24.02.2026 № 1-10/7-484

Управление специализированных работ ОАО «Стройтрест №1» информирует Вас, что при производстве монтажных работ по объекту: «**Строительство многопрофильной поликлиники в пос. Восточный**» разделы проекта №17.060.0.01-ОПС, 17.060.0.01.-УС2 выявлены следующие замечания:

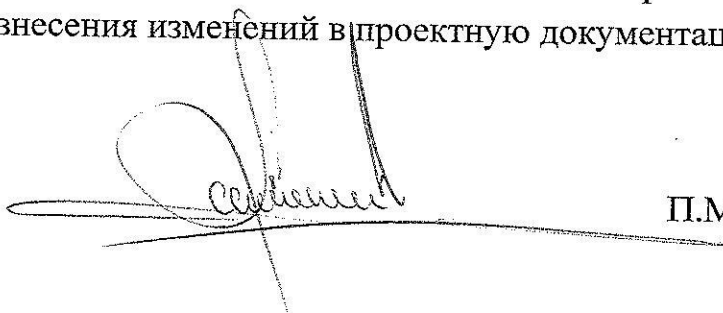
12. В связи с конструкцией потолка(высота менее 2.2 м) предусмотреть защитные решетки КЗА 310x140x30 в количестве 164-ех шт.
